Warszawa, dnia 21 czerwca 2016 r.

w odpowiedzi na wezwanie do złożenia wyjaśnień do raportu o oddziaływaniu na środowisko dla przedsięwzięcia polegającego na budowie morskiej farmy wiatrowej Bałtyk Środkowy II (pismo z dnia 18.05.2016 r., sygn.: RDOS-GD-WOO.4211.26.2015.KSZ.8), przesyłamy poniżej odpowiedzi na pytania i wnioski RDOŚ:

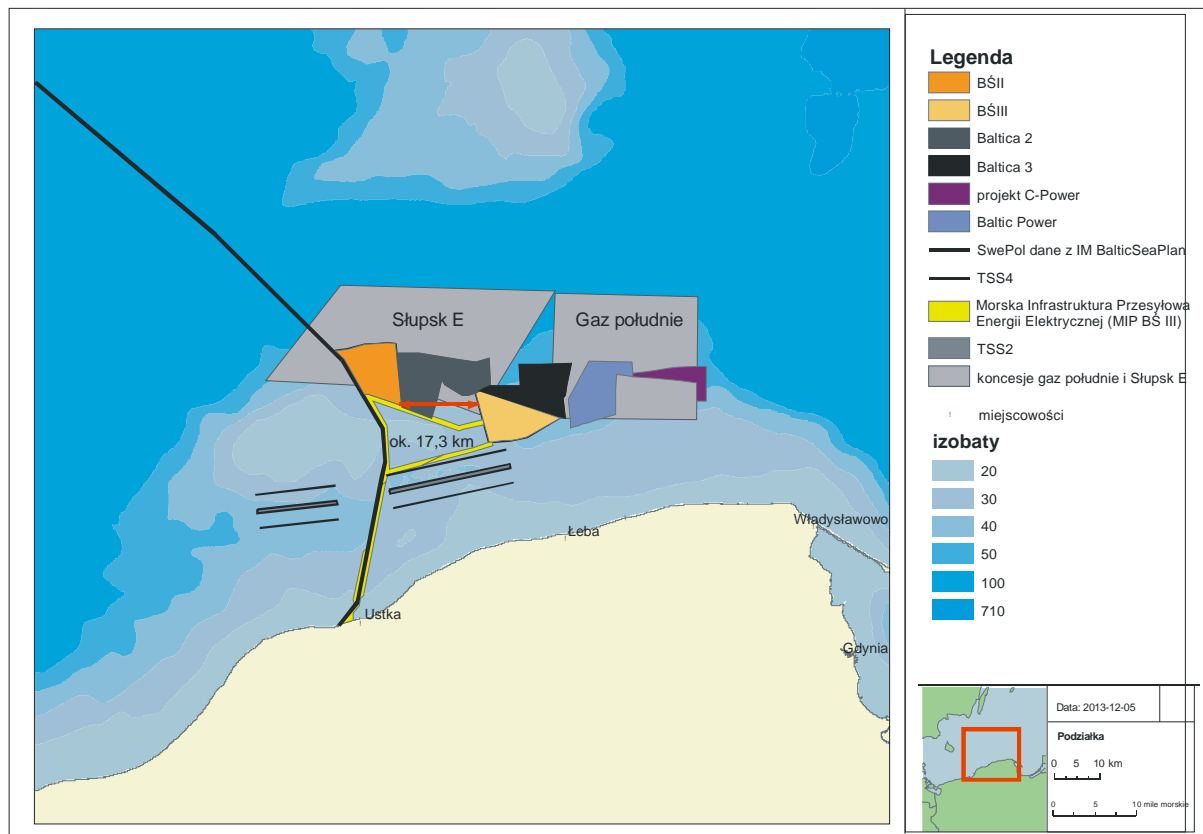
płoszenie. Wyjaśnienia wymaga jaka będzie odległość planowanej farmy wiatrowej od granic Ławicy Słupskiej PLC 990001, po wyłączeniu już wskazanej wyżej powierzchni 16,59 km²? Wątpliwości budzi, czy zaproponowane działanie minimalizujące będzie spełniało swoje zadanie, skoro dopuszcza się lokalizację infrastruktury towarzyszącej oraz zasięg łopat wirnika w tym obszarze? Wyjaśnienia należy poprzeć literaturą naukową.

W przypadku łódówki i innych kaczek morskich odległość 2 km między elektrowniami i Ławicą Słupską jest zachowana na całej długości południowej części obszaru farmy, natomiast odległość 4 km obejmuje około 40-50% obszaru na styku obu tych akwenów. Pragniemy również zwrócić uwagę, że nury w tej części Bałtyku nie pojawiają się licznie i dlatego też nie są przedmiotem ochrony tego obszaru (por.: objaśnienia do tabeli 66, Rozdział 12.1.2., Sekcja 5, Tom IV raportu).

Podtrzymujemy również wyrażoną na str. 92 opinię, że trwałego płoszenia nie będą powodowały obiekty infrastruktury towarzyszącej farmy, które mogą zostać wybudowane w strefie wyłączonej z zabudowy elektrowniami. Te obiekty to w szczególności kable (ułożone w dnie morskim) oraz stacje elektroenergetyczne w maksymalnej liczbie 6 sztuk (a więc obiekty w porównaniu z elektrowniami niewielkie i nieruchome - por. opisy techniczne - Tom II, Sekcja 3 raportu).
